BT0281
22.10.97

Assunto: Choque Elétrico
Modelos: Pratices - CNR 20A
Marca: Consul

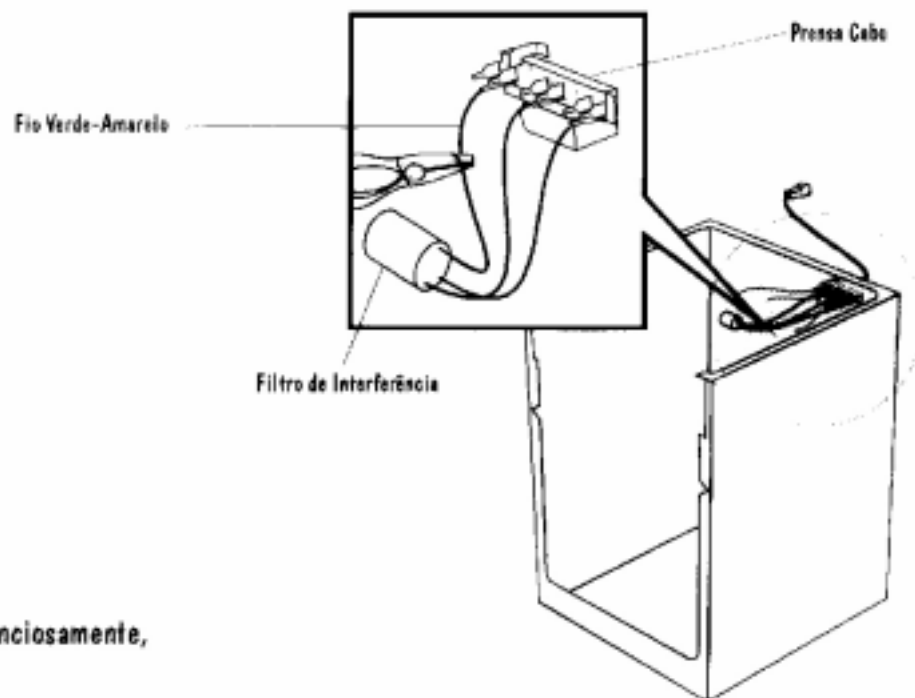
Para a Lavadora Pratices foi observado a possibilidade de apresentar "choque elétrico", devido o *fio terra* do **Filtro de Interferência** estar conectado.

Desta forma, para prevenirmos futuras ocorrências desta falha, solicitamos que em todos os atendimentos efetuados para o produto acima mencionado, seja observado se o *fio terra* (fio verde-amarelo) do **Filtro de Interferência** está conectado ao prensa cabo.

Encontrando o fio conectado ao prensa cabo é necessário desconectar ou eliminar o *fio terra* do **Filtro de Interferência** (conforme mostra a figura), isolando as extremidades para eliminar a possibilidade de apresentar choque elétrico no produto.

Na reposição do Filtro de Interferência, antes de colocá-lo no produto deve-se efetuar a mesma operação de eliminar o fio terra (fio verde-amarelo).
